Bezirksamt Hamburg-Mitte

GZ.: M/BP/00566/2020
Hamburg, den 23. März 2021

Neubau eines Büro- und Wohnhauses mit 28 WE sowie Ladenflächen im Erdgeschoss mit einer Tiefgarage

ÄNDERUNGSBESCHEID

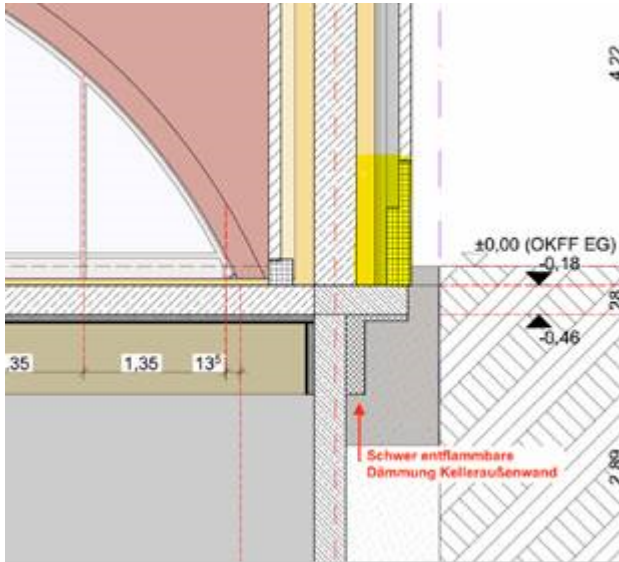
6. Die Abweichung 5.10 entfällt.
7. Die Abweichung 5.11 entfällt.
8. Die Abweichung der Ziffer 5.12 wird wie folgt geändert: „Überschreitung der Rettungsweglänge von 30 m zum TR 1 und TR 2 im UG gemäß § 15 GarVO“

Die Behindertenstellplätze sind aus dem Bereich der Überschreitung heraus zu verlegen, damit im Brandfall ggf. mobilitätseingeschränkte Personen einen möglichst kurzen Fluchtweg zurück zulegen haben.

Bedingung

BMA Anlage DIN 14675, DIN VDE 0833, Kategorie 1 in der Tiefgarage u. den Büronutzungen(Verwaltungsnutzung) ausgeführt werden.

Die Anforderungen gemäß § 15 Abs. 3 GarVO sind zwingend umzusetzen:

Es müssen dauerhafte und leicht erkennbare Hinweise auf die Ausgänge vorhanden sein.

In Großgaragen müssen die zu den notwendigen Treppen oder zu den Ausgängen in freie führende Wege auf dem Fußboden durch dauerhafte und leicht erkennbare Markierungen sowie an den Wänden durch beleuchtete Hinweise gekennzeichnet sein.
